「變更臺南市南區都市計畫(細部計畫) 第二次通盤檢討案(再公開展覽)」

【再公展說明會】

變更機關：臺南市政府
民國111年6月21日

111年6月1日府都綜字第1110679690A號

□ 變三-1：「SJ-8-6M」計畫道路已無通行使用必要

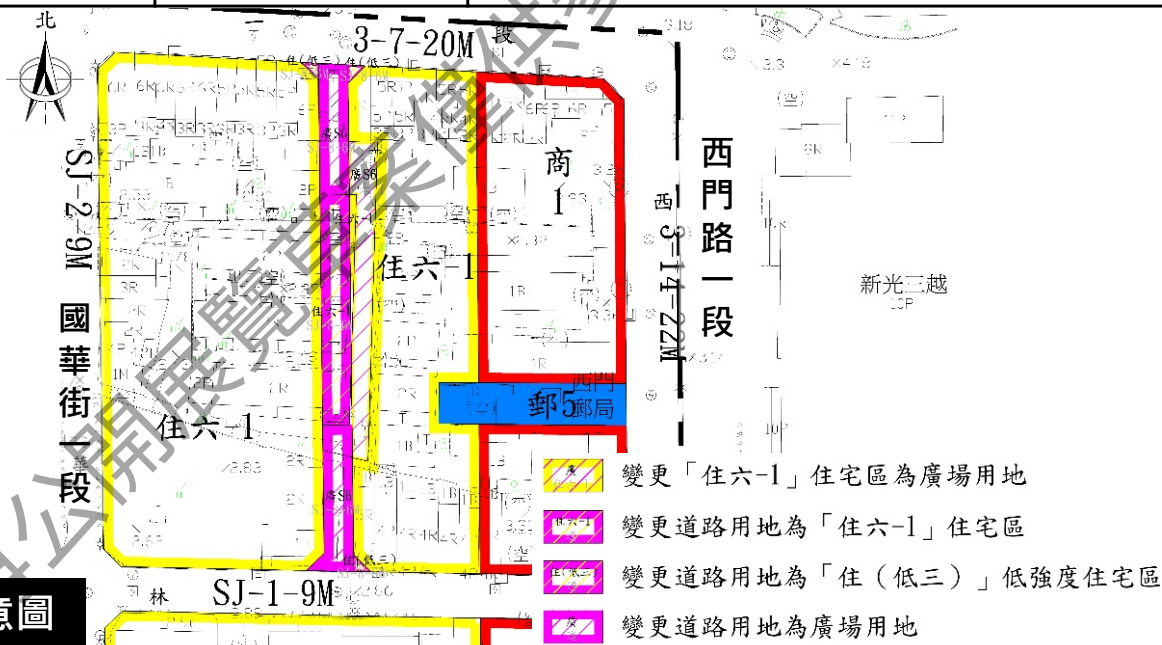
位置	建議事項		變更理由
	原計畫	新計畫	
永華路以南， 樹林街南側	「SJ-8-6M」 道路用地 (0.0018公頃)	「住(低三)」 住宅區 (0.0018公頃)	1.經查SJ-8-6M(原編號為C-18-6M)道路用地，係屬38年公布之6公尺計畫道路。 2.計畫道路穿越經藍晒圖文創園區，致使園區內空間活化有諸多限制， 為利園區整體發展及長久營運 且該計畫道路已無供通行使用之必要性，故將 SJ-8-6M變更為住宅區 ；同時將藍晒圖文創園區內，部分 現有供通行之步行空間劃設為廣場用地 ，以 維持藍晒圖文創園區紋理及確保行人通行系統連貫性 。 3.前述變更為住宅區屬私有土地部分，考量變更範圍狹小，故依「臺南市都市計畫區土地變更負擔公共設施審議原則」第五點(四)3.規定，採 調降容積率 方式辦理回饋，其建蔽率不得大於60%，容積率不得大於156%。另屬公有地部分，屬公設用地與可建築用地位置調整，故無涉及變更回饋事宜。
	「SJ-8-6M」 道路用地 (0.0277公頃)	「住六-1」 住宅區 (0.0277公頃)	
	「住六-1」 住宅區 (0.0277公頃)	「廣S6」 廣場用地 (0.0277公頃)	
	「SJ-8-6M」 道路用地 (0.0348公頃)	「廣S6」 廣場用地 (0.0348公頃)

□ 變三-2：「SB-107-6M」計畫道路已無通行需求

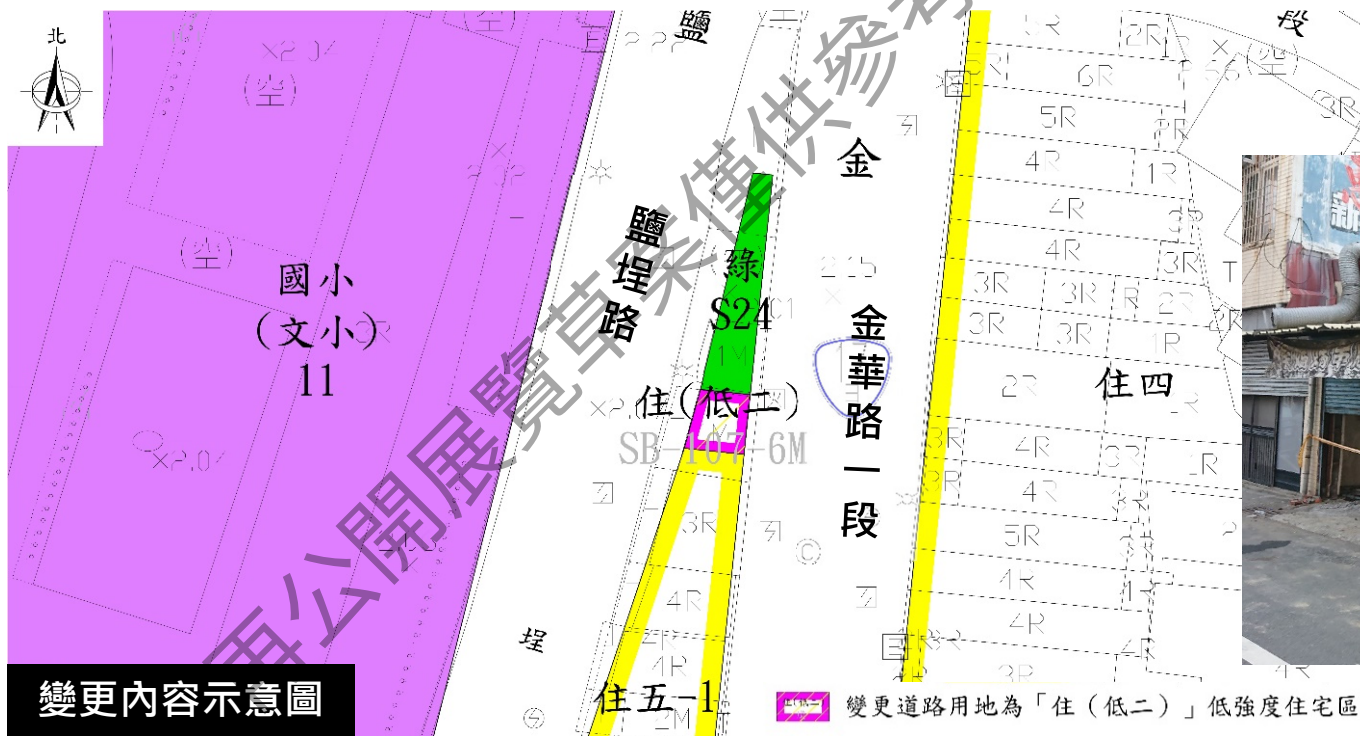
位置	建議事項		變更理由
	原計畫	新計畫	
「綠S24」南側	「SB-107-6M」道路用地 (0.0033公頃)	「住(低二)」住宅區 (0.0033公頃)	1.查案地係於73年「擬定台南市鹽埕舊社區暨新興國宅社區細部計畫案」劃設，現況未開闢 2.「SB-107-6M」計畫道路係為連接鹽埕路及金華路之用，惟鹽埕路及金華路於北側約20公尺處交會，故「SB-107-6M」計畫道路無車輛通行之需求。 3.北側綠S24已納入公設專通檢討案中，並以跨區重劃方式辦理，且案地面積約33m²，若調整為其他公共設施用地，其實質效益不大。 3.考量變更住宅區後得與南側天后段14地號合併利用，因案地屬狹長型公設用地，故依「臺南市都市計畫區土地變更負擔公共設施審議原則」五(四)之3.採調降容積率方式辦理。其建蔽率不得大於60%，容積率不得大於130%。

變更道路用地為「住(低二)」低強度住宅區

變更位置示意圖

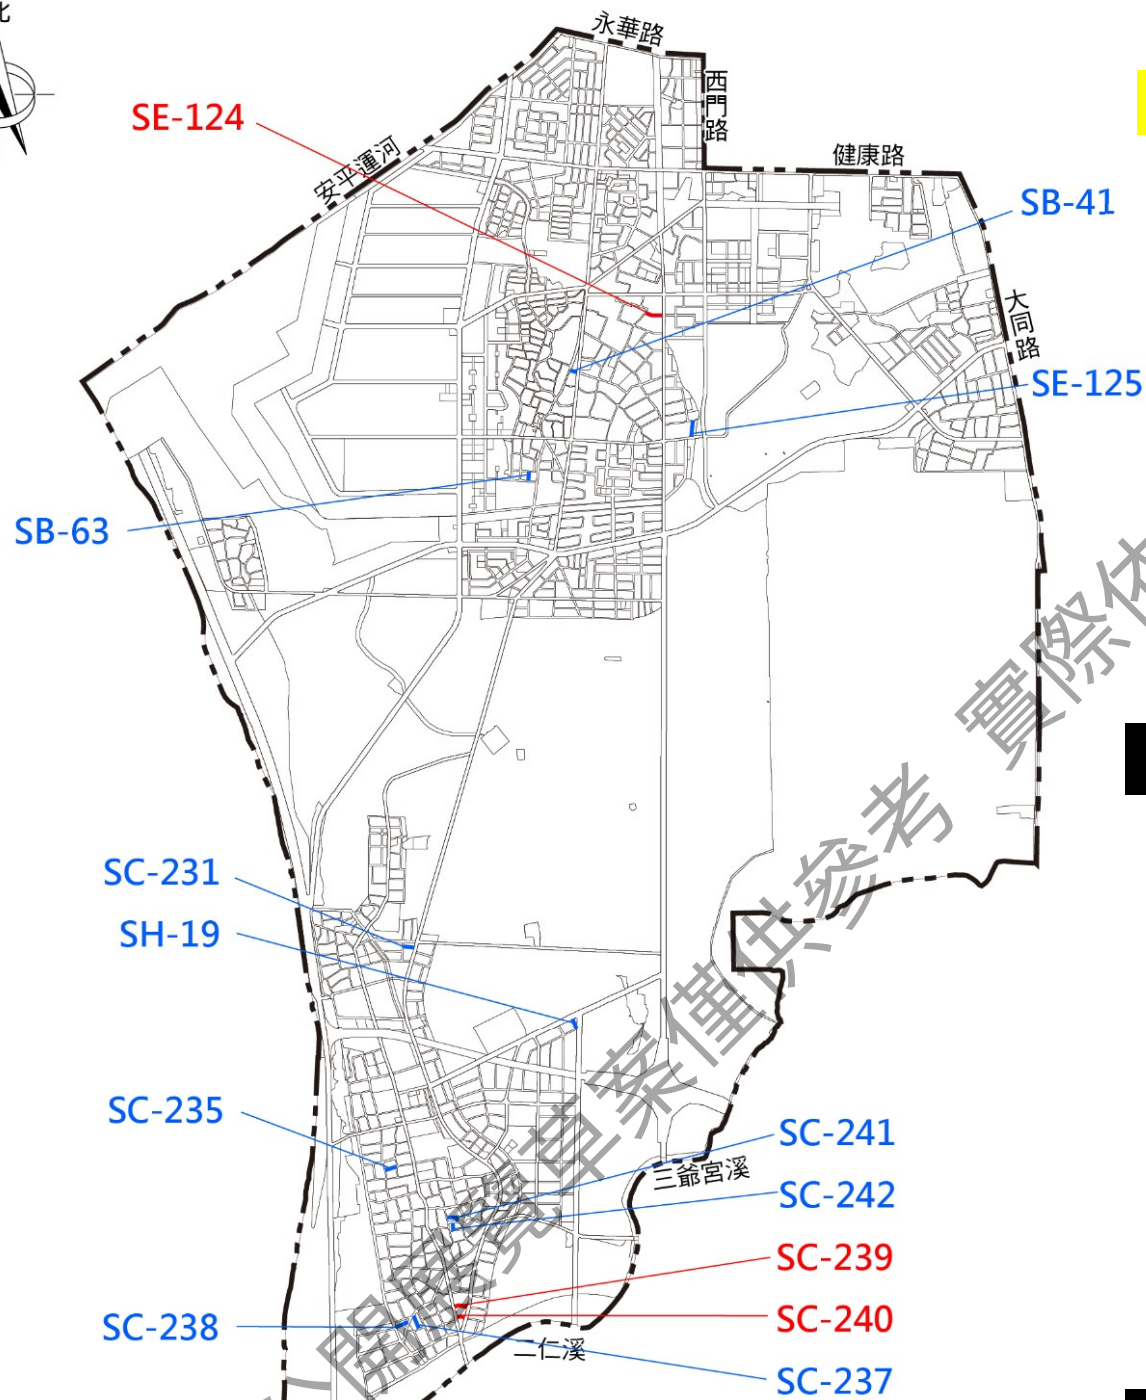
位置	建議事項		變更理由
	原計畫	新計畫	
計畫區4M寬道路	「SC-239-4m」 人行步道用地 (0.0292公頃)	「廣(道)S3」 廣場用地兼道路使用 (0.0292公頃)	1.依歷次通檢及個案變更計畫書所載規劃原意或有敘明作為人行步道者計有SB-41、SB-63、SC-231、SC-232、SC-233、SC-234、SC-235、SC-236、SC-237、SC-238、SC-239、SC-240、SC-241、SC-242、SE-124、SE-125、SH-19等17條。 2.前述17條人行步道於前次通盤檢討彙整時，歸類為計畫道路明細項下，惟並未對計畫意旨列案進行實質變更。 3.其中SC-232、SC-233、SC-236等3條已於111年2月10日發布實施之「變更臺南市南區都市計畫（細部計畫）（臺86臺南端交流道兩側住宅基金土地及周邊地區）專案通盤檢討案」檢討變更為道路用地及公園用地。 4.為避免執行疑義，調閱前述人行步道現況、指定建築線、建築發照及法定停車空間留設等情形，並參酌規劃原意，符合下列條件者調整為「廣(道)」廣場用地兼道路使用。 (1)兩側為住宅區，具有實際通行功能 (2)未臨接或未串連至公園、綠地及學校。 5.未符上列條件者，則維持規劃原意，僅供人行使用之步道，相關道路用地明細表一併表列釐正。(註1) 6.另SC-234人行步道已納入公設專通檢討，故未納入本案檢討範圍。
	「SC-240-4m」 人行步道用地 (0.0172公頃)	「廣(道)S4」 廣場用地兼道路使用 (0.0172公頃)	
	「SE-124-4m」 人行步道用地 (0.0408公頃)	「廣(道)S5」 廣場用地兼道路使用 (0.0408公頃)

註1：維持計畫意旨屬人行步道性質者計SB-41、SB-63、SC-231、SC-235、SC-237、SC-238、SC-241、SC-242、SE-125、SH-19等10條；並於變更後計畫之道路用地明細表一併釐正。

SC-239、SC-240

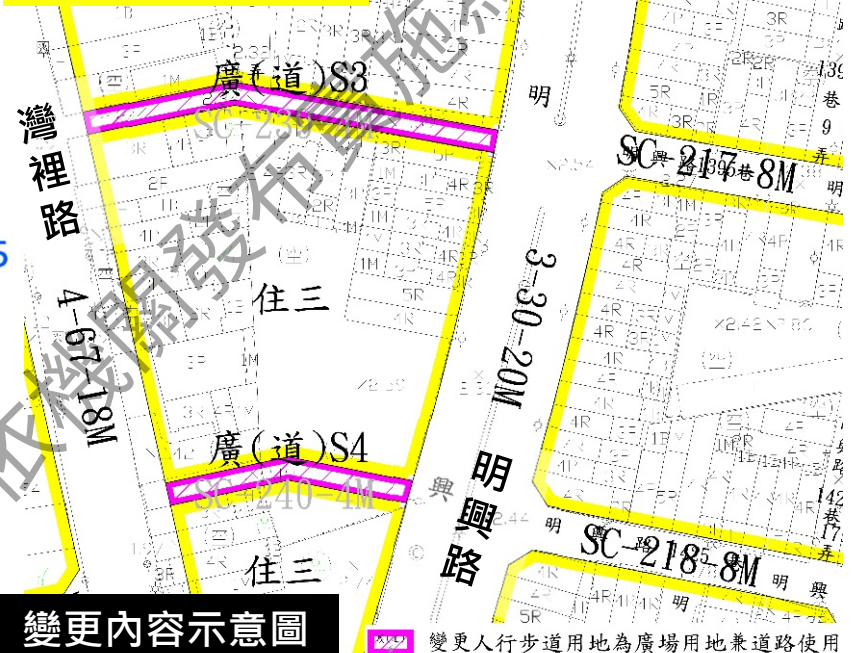
變更人行步道用地為廣場用地兼道路使用
